INFORME DE HITO DE CONTROL

N° 5449-2021-CG/GRAN-SCC

**CONTROL CONCURRENTE
OFICINA NACIONAL DE PROCESOS ELECTORALES
OFICINA DESCENTRALIZADA DE PROCESOS ELECTORALES
ODPE – SANTA
NUEVO CHIMBOTE – SANTA – ÁNCASH**

**HITO DE CONTROL N° 1 - “ACONDICIONAMIENTO DEL LOCAL
DE LA OFICINA DESCENTRALIZADA DE PROCESOS
ELECTORALES – ODPE SANTA”**

IMAGEN N° 9
PLANOS DEL SEGUNDO Y TERCER NIVEL LA ODPE SANTA

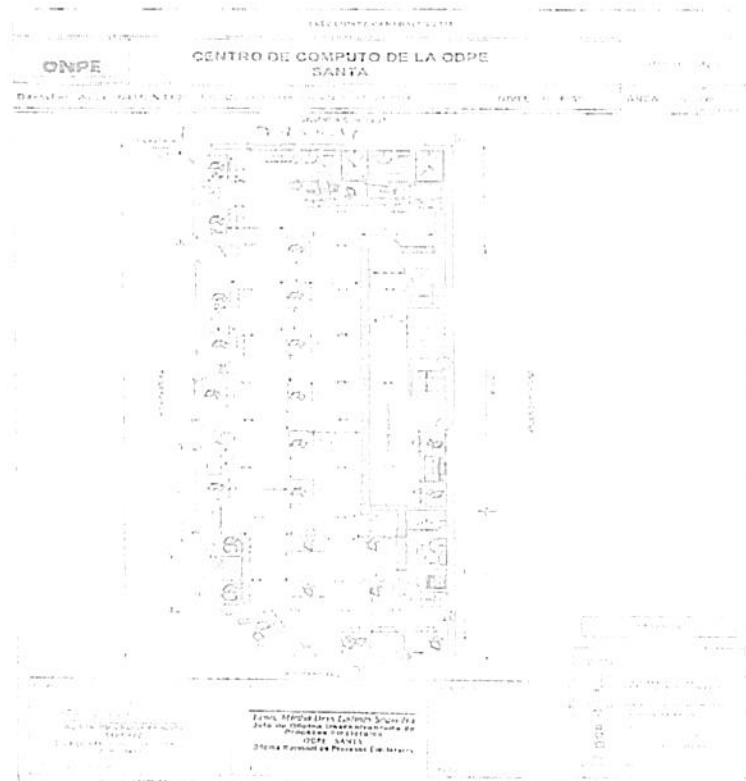
Es decir, la ODPE Santa, no ha destinado un ambiente para almacén en los pisos antes mencionado, pese a que en sus términos de referencia denominados "Contrato de arrendamiento de local para la oficina descentralizada de procesos electorales santa – ODPE Santa, elecciones generales 2021", aprobado el 28 de agosto de 2020, estaba previsto un ambiente para almacén, el cual tiene como labor primordial custodiar y resguardar todo el material electoral.

IMAGEN N° 12
TOMAS FOTOGRÁFICAS DEL SEGUNDO PISO

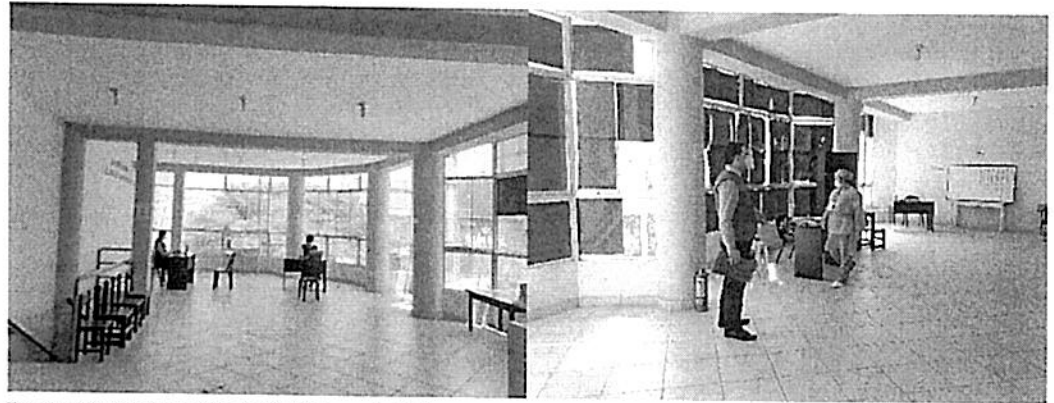
Sin embargo, se evidenció que los ambientes especificados en el plano, esto es la Coordinadora de prensa, Tópico y Capacitación, no se encuentran habilitados; únicamente se constató un ambiente destinado para el tópico, conforme se muestra a continuación:

IMAGEN N° 13
PLANOS DEL TERCER PISO DE LA ODPE SANTA

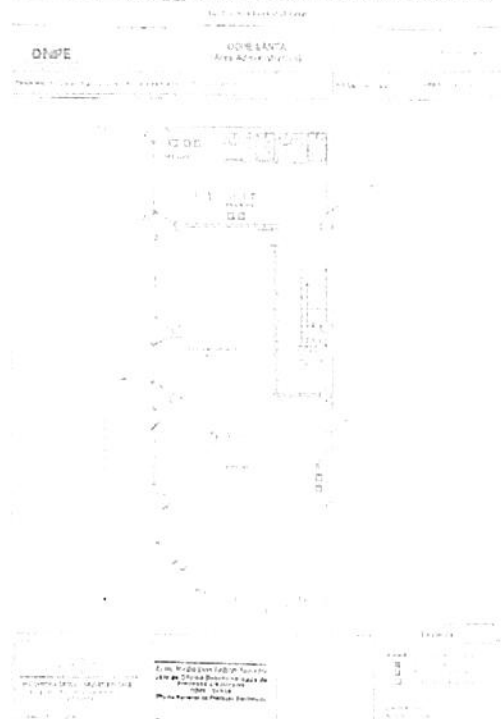
Según los planos proporcionados en el tercer piso debería funcionar los ambientes de Jefatura ODPE, Línea de Recepción de Actas y Operaciones, conforme el siguiente detalle:

Sin embargo, durante la visita de inspección se constató que aún no se encontraban habilitados, conforme se muestra a continuación:

IMAGEN N° 15
PLANOS DEL CUARTO PISO DE LA ODPE SANTA

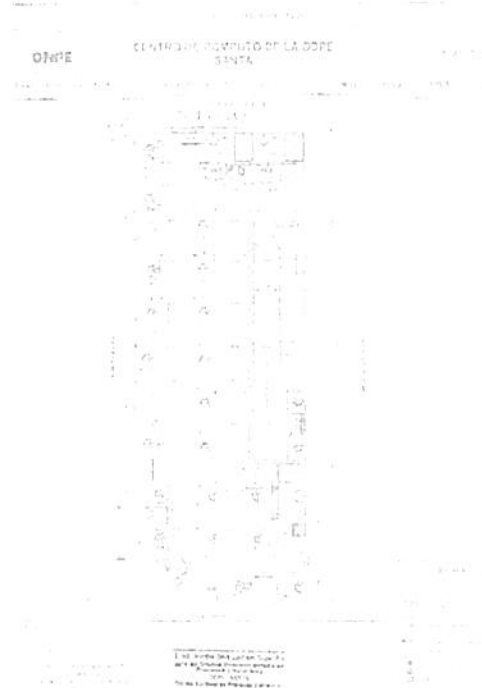
De igual manera, en los planos de distribución el cuarto piso está destinado funcionar el centro de cómputo de la ODPE, conforme se muestra a continuación:

Sin embargo, a la fecha de la visita no estaba implementado y se encontraban realizando instalaciones eléctricas, conforme se muestra a continuación:
